**Laboratorio Guizza – tema 3 ‘p.le cuoco-porto astra’
dal sopralluogo del 14 gennaio (con riferimento alla mappa allegata)**

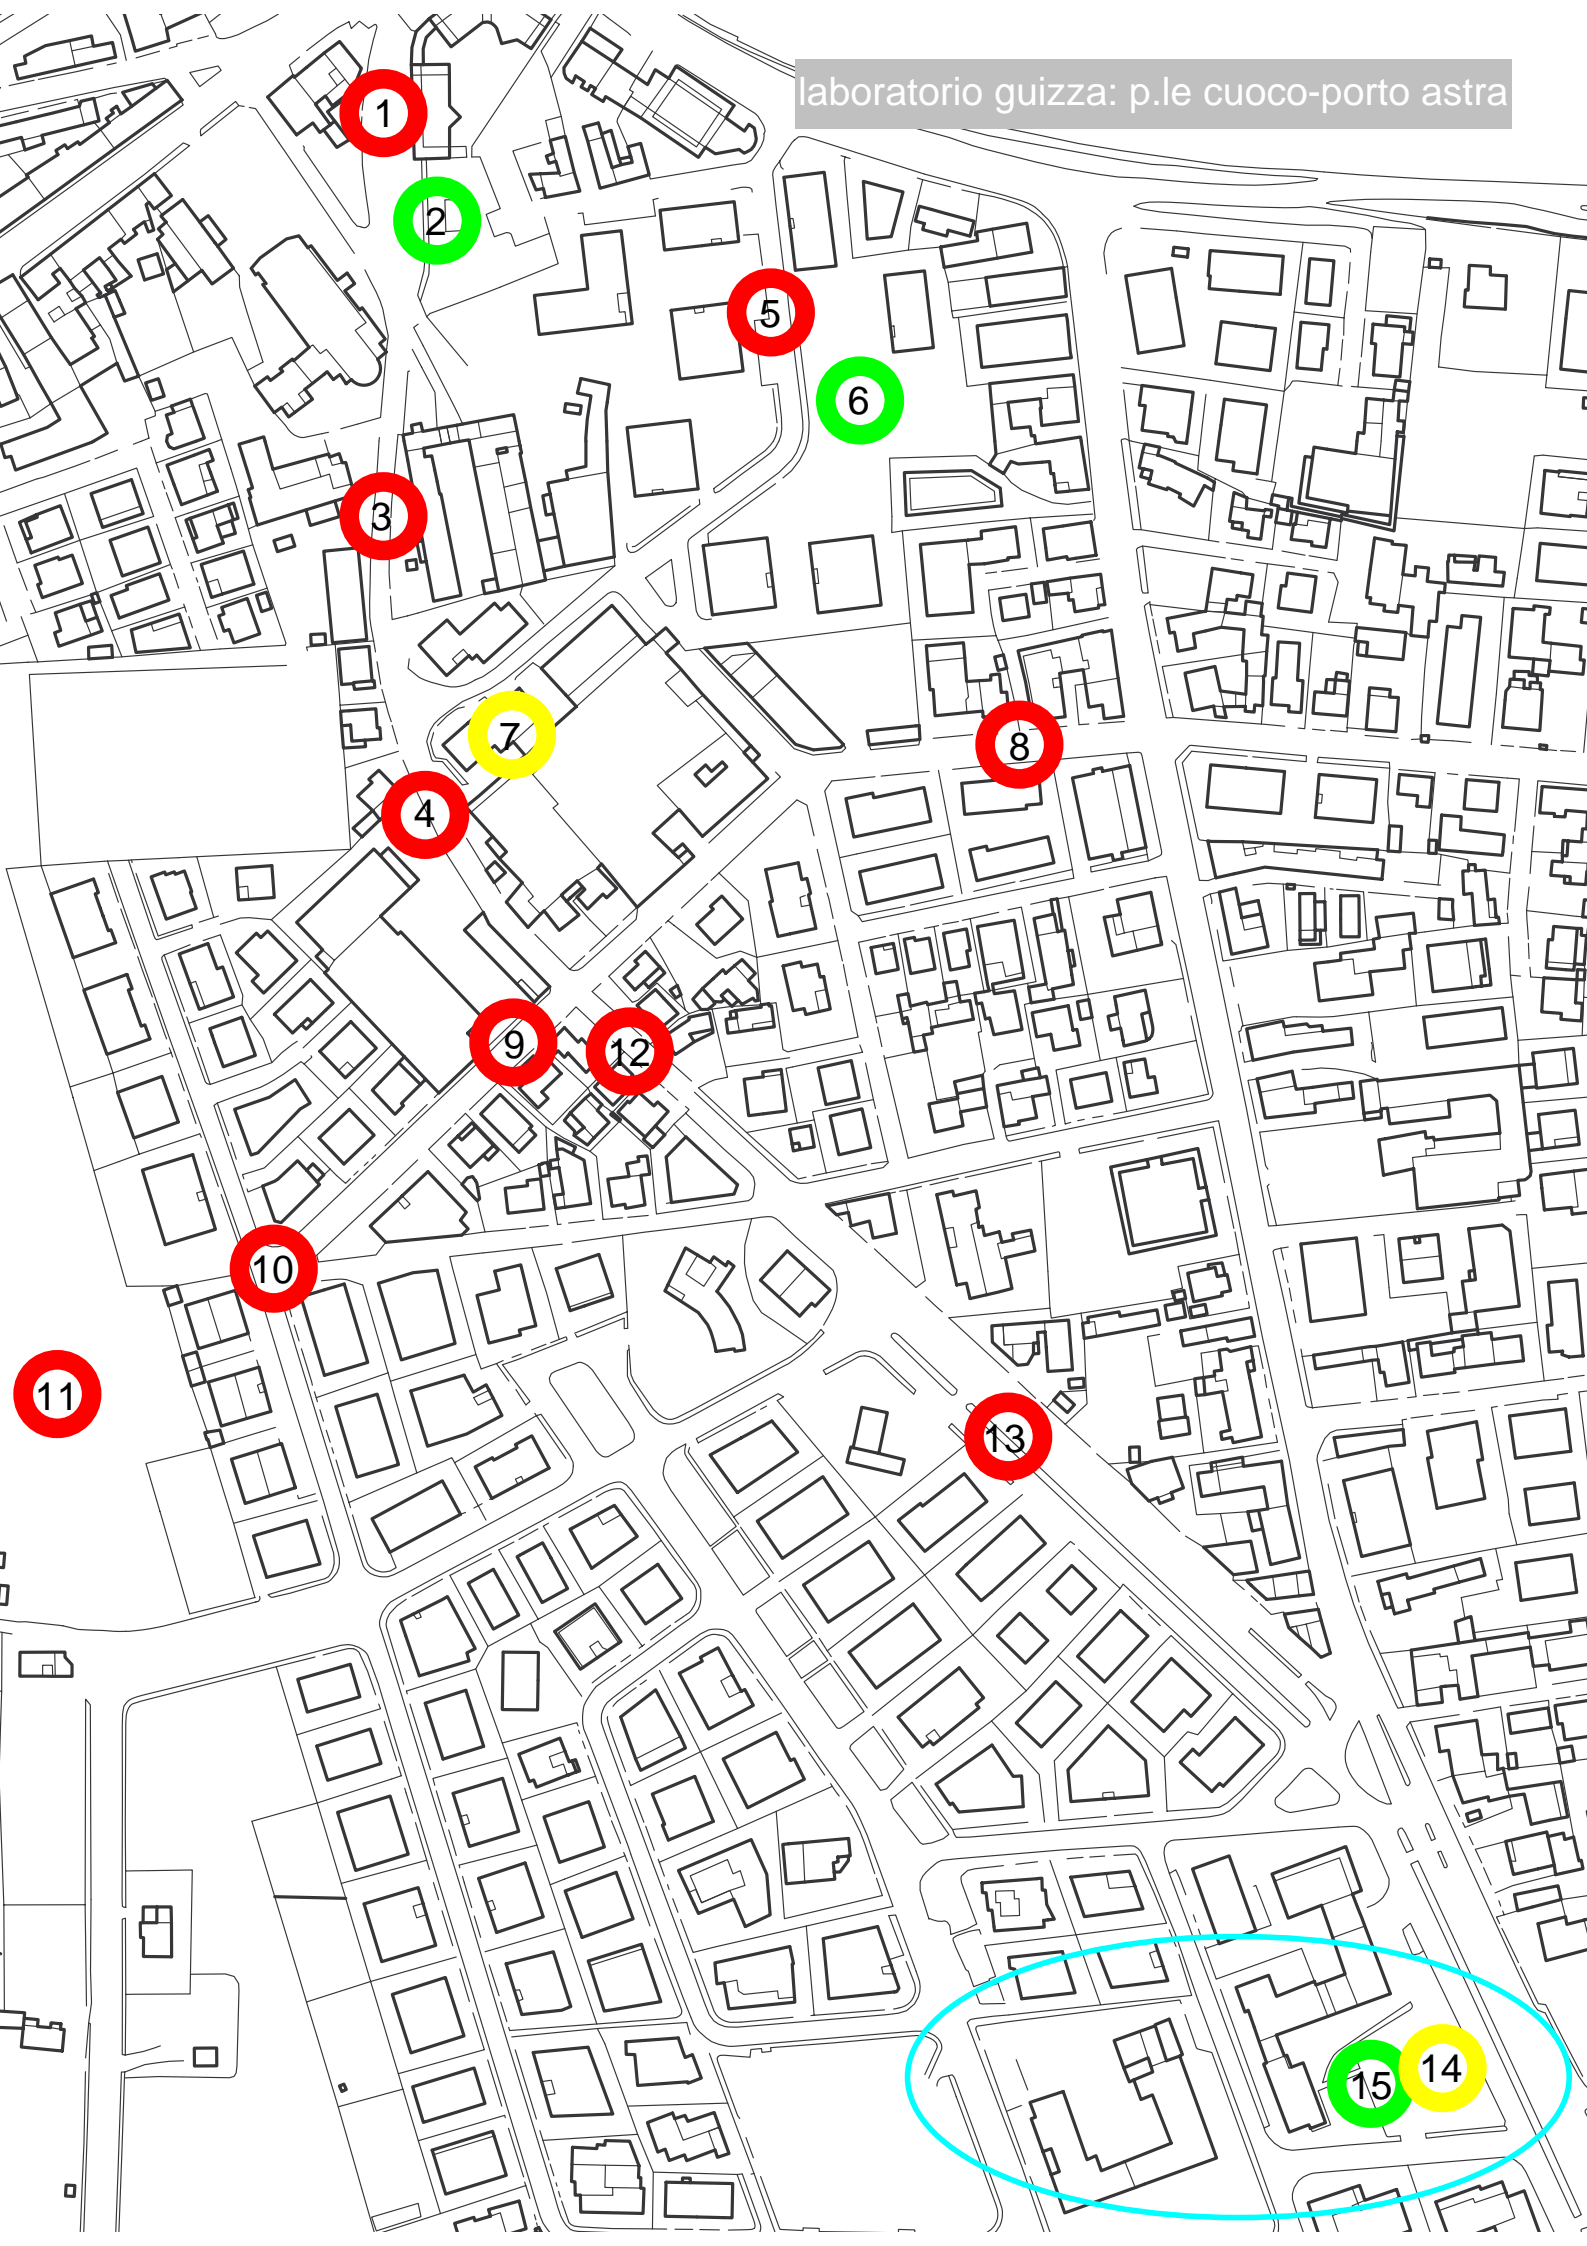
- 1) la linea metrobus elimina di fatto i **parcheggi** posizionati su un lato dello slargo, utilizzati in particolare dal ristorante ma anche dal cinema, dalla chiesa, e dai residenti. Andrebbero quindi cercate nuove aree di sosta nelle vicinanze. Una possibilità potrebbe essere quella di utilizzare le aree dismesse dai **due distributori sulla via Adriatica** (lato argine).

- 2) l’area verde e la relativa siepe di recinzione sono frequentemente attraversate da residenti e non. Il **sentiero** creatosi è attualmente in terra battuta e, essendo in discesa, risulta anche scivoloso. Si potrebbe quindi realizzare una **scalinata** con materiali eco-compatibili. È inoltre ritenuto opportuno un **ridisegno complessivo dell’area**, con una maggiore integrazione tra lo slargo asfaltato e il verde, anche in considerazione dell’accessibilità alla fermata del metro-bus nei pressi del cinema.

- 3) via S.M. Assunta in questo tratto è ritenuta di **larghezza insufficiente** anche con il metro in più che verrà ottenuto con lo spostamento del muro di recinzione del patronato. Ciò che preoccupa è soprattutto la **sicurezza di pedoni e ciclisti**, anche in considerazione delle numerose attività che si svolgono in zona (legate alla presenza della parrocchia, del cinema e dei locali pubblici) e di quelle che verranno (ambulatori, nuove attività parrocchiali, ecc.). Va quindi verificata l’effettiva possibilità di far passare pedoni e cicli in corsia protetta e separata da quella di metrobus e auto.

- 4) l’**uscita dal parcheggio sotterraneo** risulta difficoltosa e pericolosa, mancando di visibilità adeguata e di uno spazio di sosta pianeggiante, e andando a incrociare il futuro passaggio di cicli e pedoni oltre alla linea di metrobus. Sull’intera via si potrebbe inoltre pensare di eliminare gran parte del traffico lasciando l’accessibilità ai soli residenti.

- 5) via Valgimigli è ritenuta troppo trafficata, soprattutto nelle ore di apertura degli ambulatori. Per questo si propone di **limitare l’accesso e la sosta**.

- 6) le aree verdi su via Valgimigli sono scarsamente attrezzate e regolamentate nel loro uso. La proposta è quella di creare una **zona separata per le deiezioni canine** e di attrezzarla con **giochi per bambini, panchine e nuovi arredi**.

7) l'area tuttora dismessa è probabilmente destinata a servizi sanitari, così da accorpare le strutture ora esistenti su via Valgimigli. Rispetto a tale destinazione d'uso, che di per sé non vede alcuna obiezione da parte degli abitanti, preoccupano soprattutto gli **aspetti viabilistici legati al traffico prodotto, all'accessibilità e alla sosta**. Si potrebbe quindi verificare in sede di progetto la possibilità di **fruire del parcheggio del cinema**, vista anche la compatibilità tra gli orari di apertura.

8) via Fortunato è attualmente a senso unico e potrebbe essere utilmente trasformata in doppio senso di marcia fino all'incrocio con via S. M. Assunta, dove si interromperebbe, come **entrata-uscita al 'parcheggio est' da e verso via Guizza**. Sulla via, vanno comunque realizzati i marciapiedi. L'idea di un'interruzione con fioriere era già stata avanzata dal Comune ma non è mai stata realizzata (va quindi verificato lo stato di avanzamento di tale progetto, ovvero le cause del suo eventuale accantonamento).

9) I problemi maggiormente sentiti sono legati al notevole traffico portato nelle ore serali dalla presenza del cinema e alla mancanza di marciapiedi. Con l'interruzione di via Fortunato in corrispondenza dell'ingresso al 'parcheggio ovest' si possono **separare i flussi di traffico** tra chi fruisce del parcheggio (e del cinema) e di chi abita nella zona. I primi potrebbero infatti raggiungere il parcheggio da via S.M. Assunta (da sud) mentre i secondi raggiungerebbero i propri posti macchina percorrendo via Guidi e via Crisolara.

10) potrebbe essere realizzato un **passaggio pedonale tra via Crisolara e via Brunetta** (strada alternativa) come collegamento tra il cinema e un'eventuale ulteriore area di sosta a servizio del cinema, da realizzarsi nel triangolo verde sul lato ovest di via Brunetta.

11) l'**eventuale parcheggio** dovrebbe essere realizzato rispettando il verde esistente e comunque con materiali e soluzioni eco-compatibili.

12) in questo tratto di via S.M. Assunta e in via Giusti **mancano i marciapiedi**. Tale mancanza, unita alla scarsa larghezza della via, rende estremamente pericoloso il passaggio a piedi o in bicicletta.

13) la sistemazione di via S.M. Assunta nel tratto più largo dall'incrocio con via Guidi alla costruenda rotonda di via Guizza, potrebbe prevedere una **separazione netta tra traffico veicolare/metrobus e percorsi ciclopdonali**.

14) 15) per quanto riguarda piazzale Cuoco il Laboratorio ribadisce la necessità di mantenere e sviluppare la sua funzione di area-mercato con attrezzature e arredi compatibili con le funzioni di punto di ritrovo e socializzazione tipiche della piazza centrale di un centro abitato. In considerazione delle ipotesi progettuali delineate da Aps/Idroesse, si rileva il mancato rispetto delle alberature presenti che sarebbero sostituite da nuovi impianti, e il mantenimento delle attuali aiuole sui entrambi i lati lunghi. La proposta per il breve periodo è quella di **mantenere le alberature esistenti e aprire invece dei varchi laterali** per permettere un migliore accesso ai mezzi degli ambulanti e una distribuzione trasversale dei banchi del mercato. Il **passaggio pedonale su via Guizza** dovrebbe inoltre essere spostato più a sud in corrispondenza dell'incrocio con via Algarotti. Nel medio lungo periodo la progettazione dovrà comunque considerare la piazza nella sua interezza come spazio delimitato dagli edifici che vi si affacciano, così da permettere l'allestimento di spazi esterni agli esercizi pubblici esistenti e di nuovo insediamento. Altra considerazione è quella relativa alle connessioni con i poli scolastici di via Tassoni e via dell'Orna, anche in relazione con gli innovativi servizi di pedibus e con la opportunità di pedonalizzare le aree limitrofe nelle ore di ingresso e uscita da scuola (di cui si è parlato nel gruppo 2). Vista la complessità del tema (sistemazione, riqualificazione della piazza e nuove connessioni tra piazza e poli scolastici) il laboratorio intende elaborare un programma funzionale in base al quale l'amministrazione comunale potrebbe definire un budget economico e indire un concorso di progettazione.
